Wettbewerb für die Schweizerische Nationalbank in Zürich.

II. Wettbewerb für die Schweizerische Nationalbank in Zürich.

5. Ring. Entwurf von Vogelsanger & Maurer. — Grundriss vom Erdgeschoss und Schnitt. — Masstab 1:400.

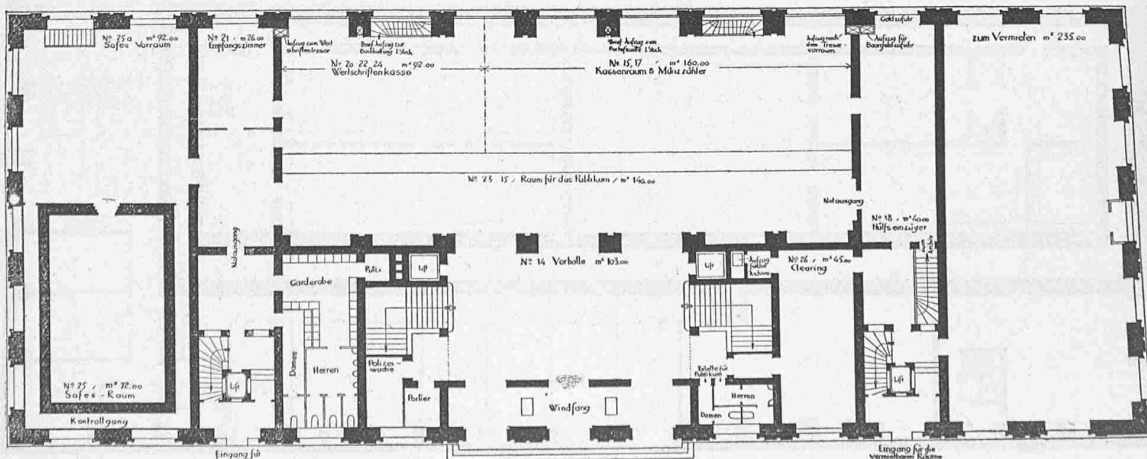
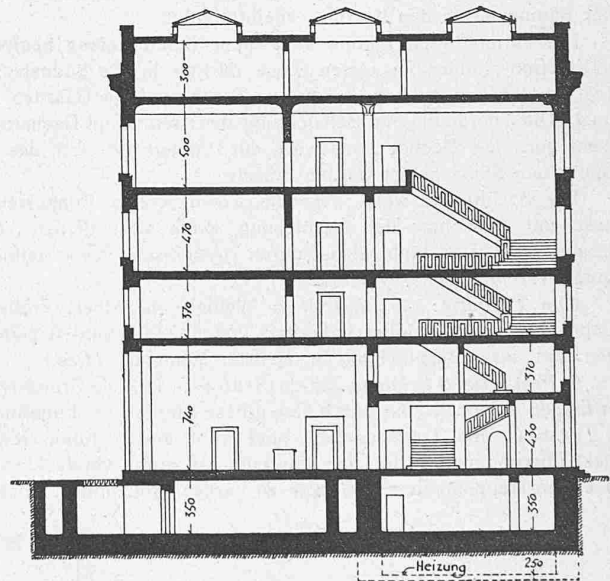
2. Hans Vogelsanger und Albert Maurer, Rüslikon. Das Projekt lässt vor allem eine Durcharbeitung bis ins Detail vermissen.

Im Erdgeschoss sind Windfang, Vor- und Kassenhalle im Ganzen gut angeordnet, aber die architektonische Ausbildung, sowohl des Windfanges als auch der Vorhalle, bedarf noch weiteren Studiums. Die rechts und links der Kassenhalle liegenden unförmlichen Räume sind als ungelöste Raumreste zu betrachten. Die Kassenslifts zur Verbindung mit dem Keller besitzen nicht die notwendige Grösse. Die geforderte direkte Verbindung von Vorhalle und Safesvorraum fehlt. Die Wertschriftenabteilung überhaupt entspricht den Anforderungen nicht.

Im Keller liegen die Tresorvorräume ausserhalb des Gebäudes. Diese Disposition ist nicht annehmbar. Die Vorräume sollten innerhalb der Stockmauern liegen. Die Räume Nr. 4 und Nr. 7 hätten zusammengelegt und durch eine Treppe bedient werden können.

Die Raumreserven befinden sich alle an der Bahnhofstrasse. Im Zwischengeschoss sind zwei Dienstwohnungen, von einer Treppe bedient, angeordnet. Die Haupttreppen vom Parterre zum ersten Stock sind nicht glücklich gelöst; sie führen auf Zwischengeschosshöhe durch einen nur 2,70 m hohen Raum.

Vom ersten Stock an wechselt das Treppensystem. Die zweiarmigen Treppenläufe erfordern aber zu viel Umwege und sind deshalb einem kontinuierlichen Verkehr hinderlich.

Die Anlage der oberen Stockwerke macht einen zerfahrenen Eindruck.

Der Bau zeigt eine klare, körperliche Erscheinung, aber die Fenstereinteilung weist zu grosse Verschiedenheiten in den einzelnen Etagen auf. Das ganze erste Obergeschoss mit den Bureaux der Zweiganstalt ist in der Fassade als zweites Zwischengeschoss behandelt. Darüber setzt ein drittes Motiv und eine dritte Teilung mit Einzelfenstern ein. Für die Eckpfeiler bleibt dabei keine Masse mehr übrig und die Nordfassade entbehrt der Symmetrie, die auf den andern Seiten massgebend war.

Die Ausführung eines flachen Daches kann für Zürcher Verhältnisse weder aus praktischen noch aus ästhetischen Gründen empfohlen werden.

Zweiter Wettbewerb, 4. Rang. Entwurf von Senger, Arch. in Kaiserstuhl. — Kellergeschoss und Schnitt. — Masstab 1: 400.

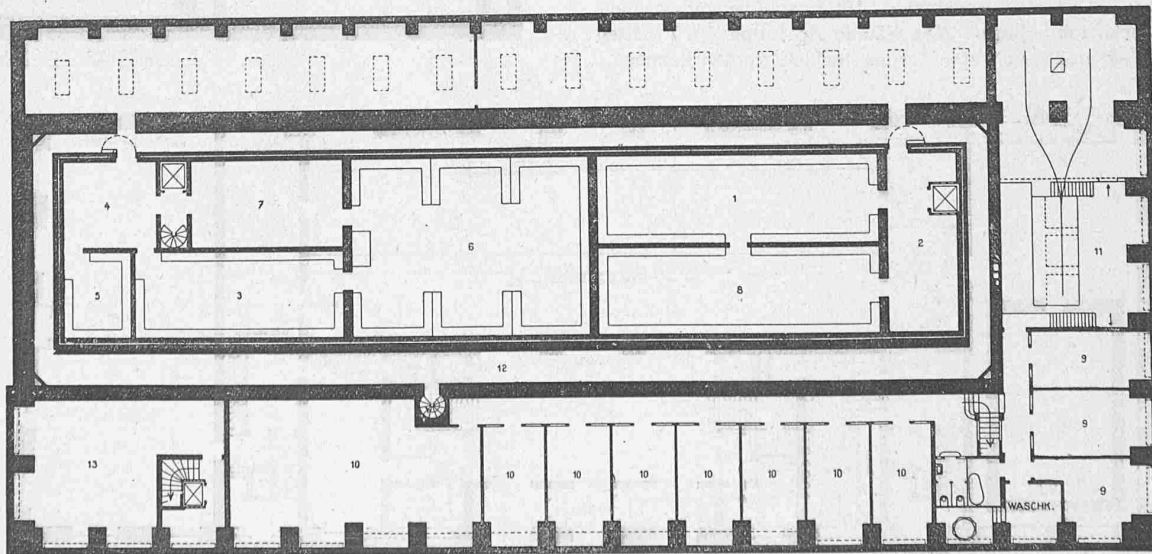
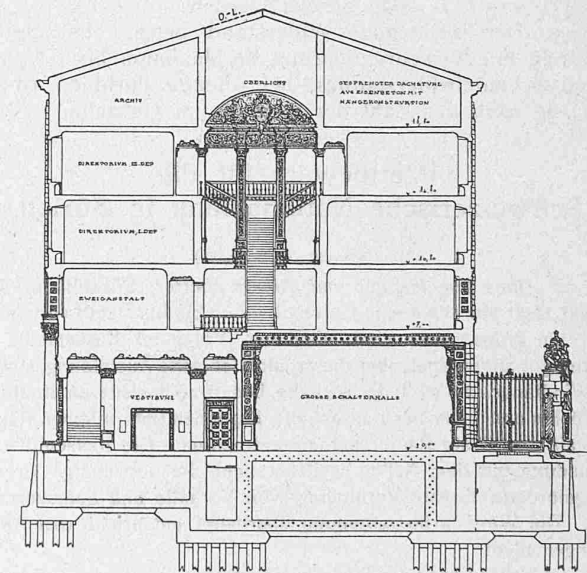
3. von Senger, Kaiserstuhl. Im Parterre bestechen die guten Verhältnisse der Kassenhalle. Windfang, Treppenanfänge, Vorhalle und Zwischenvorhalle sind jedoch nicht befriedigend gelöst. In diesem Projekt befindet sich wie in Nr. 2 rechts und links der Kassenhalle je ein Gemach, das weder in seinen Verhältnissen, noch mit Bezug auf die anschliessenden Bankräume gelöst erscheint. Die verlangte Verbindung vom Vestibül zur Wertschriftenabteilung ist durchgeführt, aber die Wertschriftenabteilung selbst bedürfte insofern noch der Verbesserung, als Empfang- und Chef-Zimmer und Safesvorraum zusammenzulegen und die Safes selbst nördlich zu disponieren wären.

Die Verbindungen zwischen Kassenhalle und den beiden Tresor-Vorräumen sind ungenügend. Sowohl die Räume 4 und 7 als 2 sollten durch eine bequeme Treppe zugänglich gemacht werden.

Es wäre wünschenswert gewesen, sämtliche Reserve-Räume an die Westfront zu legen. Der Verfasser hat diese Forderung, sowohl im Keller wie im Zwischengeschoss, nicht erfüllt. Sie lässt sich aber ohne Schwierigkeit erreichen.

Er hat der Idee einer ganz besonderen Treppenanlage zu viel Raum geopfert und dadurch die Uebersichtlichkeit und Grösse der Vorplätze der oberen Etagen sowohl als auch die Verbindung einzelner Räume durch den Korridor beeinträchtigt.

Die vermietbaren Räume sind nicht durch Aufzug bedient. Die Direktionszimmer im ersten Stock dürften in die Südostecke verlegt werden. Im zweiten und dritten Stock sind die Galerien zu schmal. Die Anordnung und Beleuchtung der Archive im Dachstock ist sehr gut. Die Dachdeckung wäre ein Problem für sich, das in einheitlichem Sinne gelöst werden müsste.

Die Architektur weist gegenüber dem letzten Konkurrenzprojekt, mit Ausnahme der Dachlösung, keine wesentlichen Veränderungen auf. Der Baublock ist durch rhythmische Fensterteilung in guten Verhältnissen gegliedert.

Zweiter Wettbewerb, 3. Rang. Entwurf von Pestalozzi & Schucan, Arch. in Zürich. — Kellergeschoss und Schnitt. — 1:400.

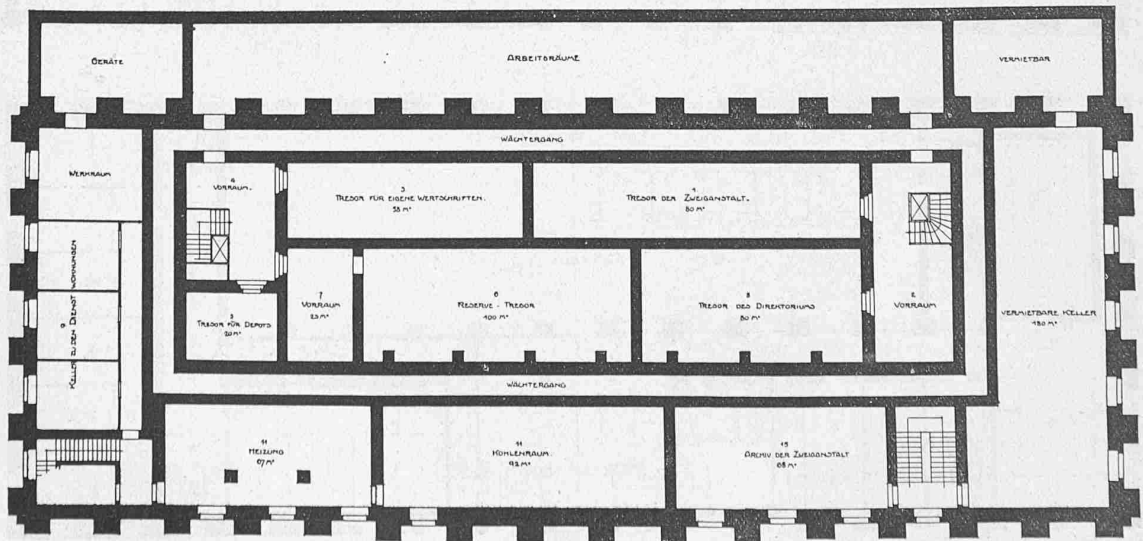
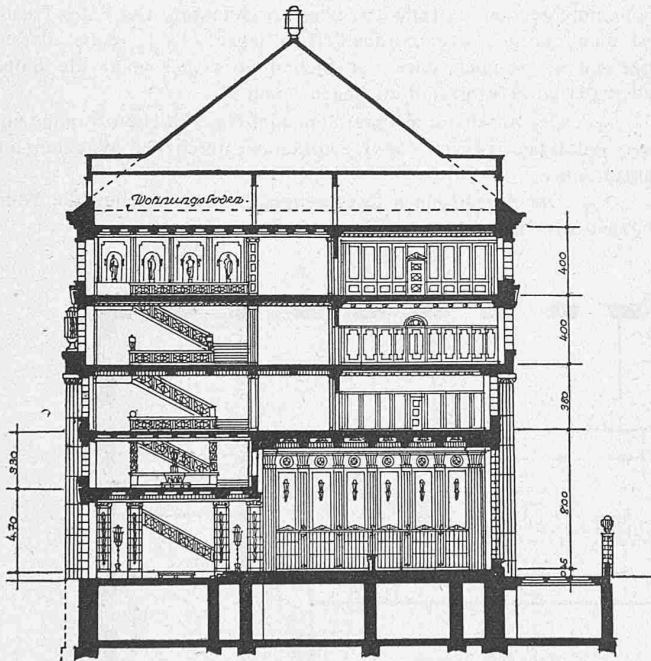
9. Pestalozzi & Schucan, Zürich (Seite 44 u. 45). Die Grundrisse aller Etagen zeichnen sich durch eine grosse Klarheit der Einteilung aus. Vestibül und Treppenanlage sind vom ersten Konkurrenz-Projekt übernommen. Die Lage der Lifts ist etwas versteckt auf dem ersten Treppenpodest und kann zu Verkehrskollisionen führen.

Direkte Eingänge vom Vestibül zum Clearing einerseits und zum Kabinenraum der Wertschriftenabteilung andererseits fehlen, aber die Wertschriftenabteilung gehört zu den besten der eingelieferten Vorschläge. Die einschiffige Kassenhalle ist wie beim Projekt Pfister an den Langseiten durch eine Säulenstellung gegliedert und dadurch auf eine geringere Spannweite zurückgeführt worden. Das grosse Empfangszimmer könnte zweigeteilt werden. Die Treppe von der Wertschriftenabteilung zum Tresor im Keller muss ihren Ausgang im Kassenraum nehmen. Die Anlage der Lifts, die den Verkehr zwischen der Kassenhalle im Erdgeschoss und den Tresor-Vorräumen im Keller vermitteln, muss verbessert werden. Die besondere Treppe an der nordöstlichen Gebäude-Ecke, die vom Keller bis zu den Wohnungen der Bureaudiener im Zwischengeschoss führt, wird als beachtenswerte Anregung betrachtet werden, dagegen sollte die Treppe, die Zwischengeschoss und erstes Obergeschoss verbindet, unterdrückt werden, um die Bankräume vollständig vom äussern Verkehr abzuschliessen.

Die Kelleranlage ist gut, die Etagen weisen ebenfalls eine klare Gliederung mit guten Raumverhältnissen auf. Was besonders hervorgehoben werden muss, ist der in allen Etagen von der internen Osttreppe direkt beleuchtete Mittelgang. Es weist kein anderes Projekt eine so einwandfreie Korridorbeleuchtung auf; allerdings ist dabei der Nachteil mit in Kauf zu nehmen, dass die Reihung der Geschäftsräume an jener Stelle einen Unterbruch erleidet. Bezüglich der Lage der Direktions- und Sitzungszimmer gilt Vorhergesagtes.

Es ist schade, dass die Verfasser sich nicht dazu entschlossen haben, ihre Architektur vom Sockel bis zum Hauptgesimse flächen-

mässig durchzuführen. Die Säulenordnung, die sich über die beiden Untergeschosse erstreckt, begegnet vielen Bedenken, zieht Platzverlust nach sich, vermindert den Lichteinfall und verhindert eine einheitliche Wirkung des Baukörpers. In den Fassaden-Zeichnungen sind die Folgen der Eckverkröpfungen auf das Dach unberücksichtigt geblieben.
